Uždaroji akcinė bendrovė „IVRO“

2024-01-16 Nr. IVRO 24/01-16-01

**DĖL PAPILDOMŲ DARBŲ, RANGOS DARBŲ ATLIKIMO PRATĖSIMO IR
GARANTINIO LAIKOTARPIO PRIEVOLIŲ UŽTIKRINIMO BŪDŲ PAGAL 2023-05-19
RANGOS DARBŲ SUTARTĮ NR. 23-101-AS**

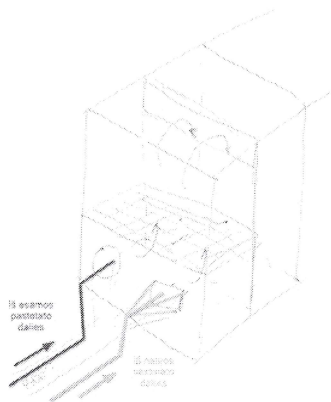
- 6.1. 2023-12-18 iš Užsakovo gauti papildomi brėžiniai (22-19) DP-E.BR-01; (22-19) DP-E.BR-04 ir (22-19) DP-E.BR-05, tapo aišku, kad reikės atlikti papildomus nenumatytus darbus.

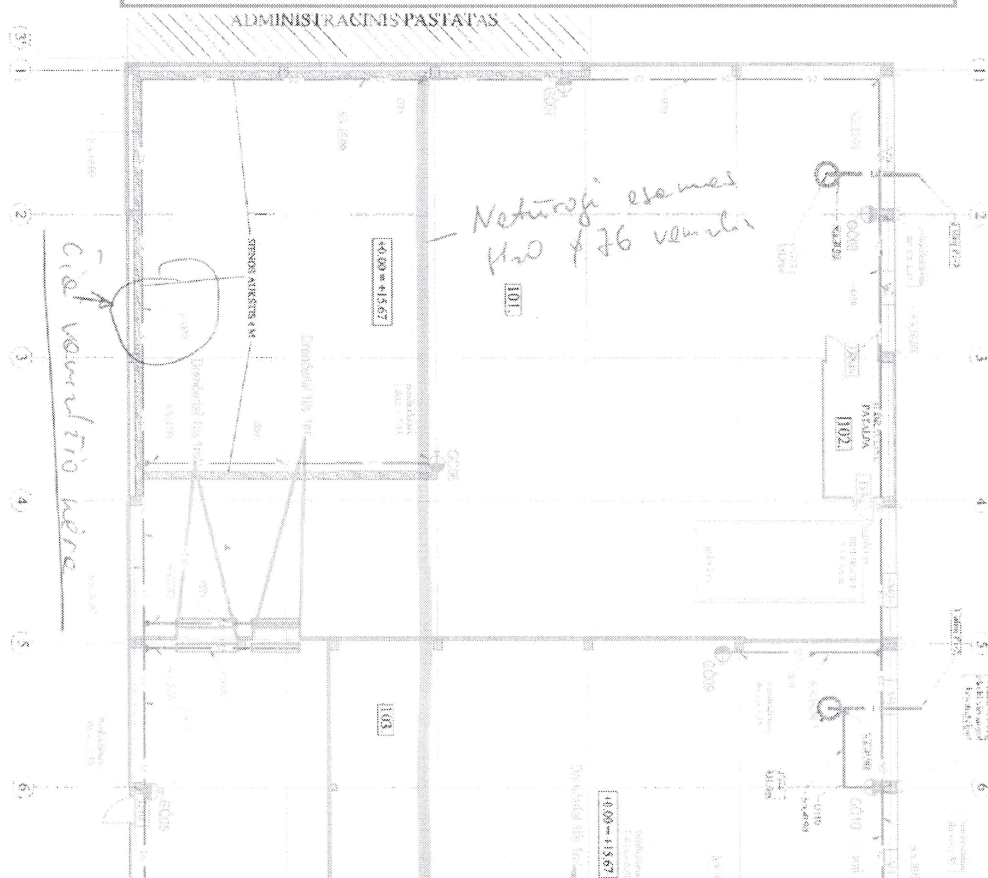
- 7.1. Nei TP, nei DP nebuvo detalizuotas pajungimas į biofiltrą. Rangovas per gamybinius susirinkimus iškėlė šį klausimą kaip pasijungti į biofiltrą. 2023-11-22 Užsakovas persiuntė susirašinėjimus su projektuotojais ir priėmė sprendimą, kad reikia daryti pagal pirmą variantą.

Tai galimi du prijungimo būdai, kalbėjau su biofilto tiekėju. Čia būtų galima spręsti kuris variantas yra pigesnis ir patogesnis montavimui, nes įtakos veikimui tai neturės.
1 variantas (jungtis prie biofilto naikinant "kelnes" ir prijungiant seną pastato dalį prie kairės angos - naują prie dešinės);
